ALCALDÍA MAYOR DE BOGOTÁ D.C. Fondo Prevención y Atención Emergencias	CONCEPTO TÉCNICO SOBRE NECESIDAD DE ESTUDIOS DETALLADOS DE AMENAZA Y RIESGO POR FENÓMENOS DE REMOCIÓN EN MASA DENTRO DEL TRÁMITE DE LICENCIA URBANÍSTICA	Código:	GPR-FT-10
		Versión:	04
		Fecha de revisión:	21/06/2011

1.1 CONCEPTO TÉCNICO No.	CT-7213
1.2 ÁREA:	Análisis y Mitigación de Riesgos
1.3 COORDINACIÓN:	Estudios y Conceptos Técnicos
1.4 REFERENCIA CRUZADA RADICADO FOPAE:	2013ER20984
1.5 RESPUESTA OFICIAL No.	RO-67920

2.1 SOLICITANTE:	Curaduría Urbana No. 4
2.2 PROYECTO:	Vivienda
2.3 LOCALIDAD:	2. Chapinero
2.4 UPZ:	90. Pardo Rubio
2.5 BARRIO O SECTOR CATASTRAL:	S.C. Bosque Calderón
2.6 DIRECCIÓN:	Carrera 6 No. 58 - 48
2.7 CHIP:	AAA0090DCZM
2.8 MANZANA CATASTRAL:	08
2.9 PREDIO CATASTRAL:	07
2.10 ÁREA (Ha):	0.02
2.11 FECHA DE VISITA: FECHA DE EMISIÓN:	Diciembre 12 de 2013 Febrero 4 de 2014

Figura 1. Localización general del proyecto de la Carrera 6 No. 58 - 48 en el Plano Normativo de Amenaza por Remoción en Masa del POT (Decreto 364 de 2013)

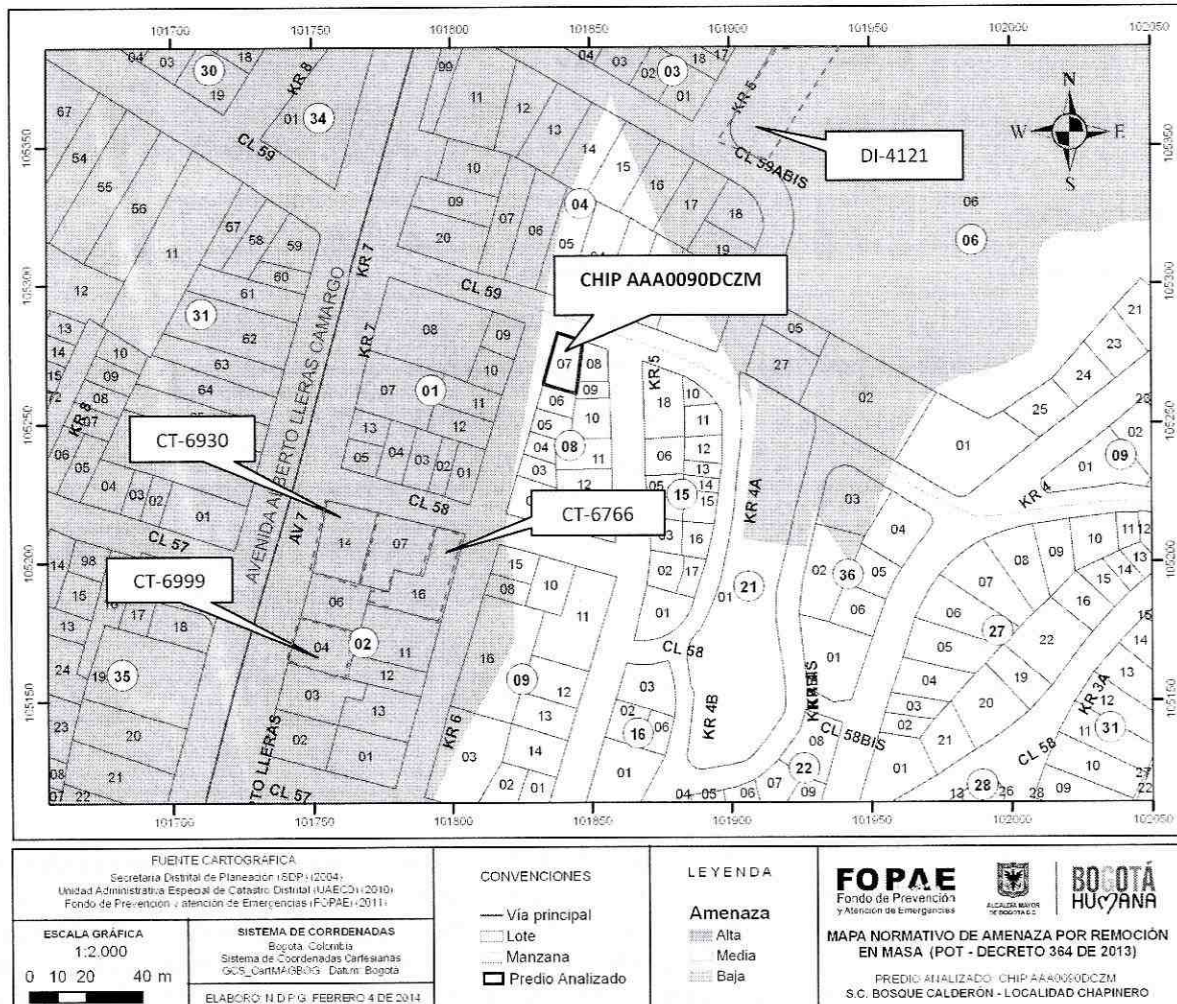
Conforme con el plano normativo de "Amenaza por Remoción en Masa" del Plan de Ordenamiento Territorial de Bogotá (POT), el sector del proyecto ubicado en la Carrera 6 No. 58 - 48 de la Localidad de Chapinero, se encuentra en una zona de AMENAZA MEDIA por procesos de remoción en masa (Figura 1).

Fotografía No 1. Vista del predio objeto de análisis.

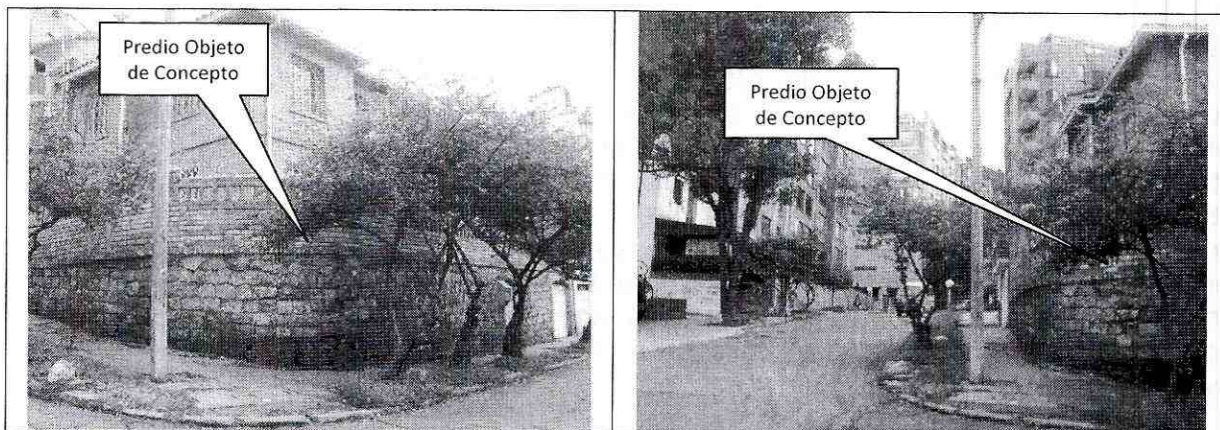
En el momento de la visita técnica, en el predio objeto del presente concepto técnico, se encontró una vivienda de tres (3) pisos de altura, construida en muros de mampostería simple y con cerramiento del lote en el mismo material. No se observaron evidencias de afectación por procesos de remoción en masa de carácter local ni de carácter general en el área del proyecto o sus zonas aledañas (Fotografías No. 1 a 3).
